SERVICE INFO – INA 0097

Změna vodicích kladek některých napínacích ramen pro pohon přídatných agregátů

Obj. č.: 534 0138 30
534 0145 10
534 0150 10

Obrázek 1: Detailní pohled na vodicí kladky v dosavadním provedení (vlevo) a v novém provedení (vpravo)

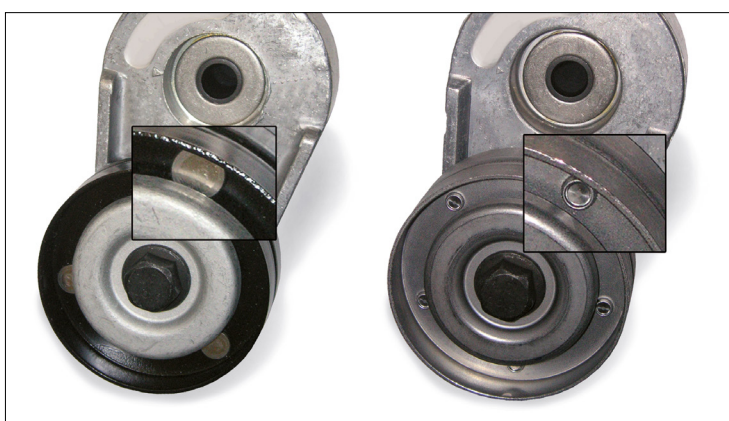
Schaeffler Automotive Aftermarket nabízí pro uvedená napínací ramena s okamžitou platností verze se změněnými vodicími kladkami.

Rozdíly jsou, jak je znázorněno na obrázku 1, jednak v potažení (dříve černé nyní kovově šedé) a také ve spojení obou polovin vodicí kladky (dříve nýtované, nyní spojeny metodou TOX).

V přechodové fázi může dojít ke smíšeným stavům z hlediska obou provedení. Obě verze odpovídají technickým požadavkům a lze je bez omezení používat pro vozidla udaná v mediálním katalogu.
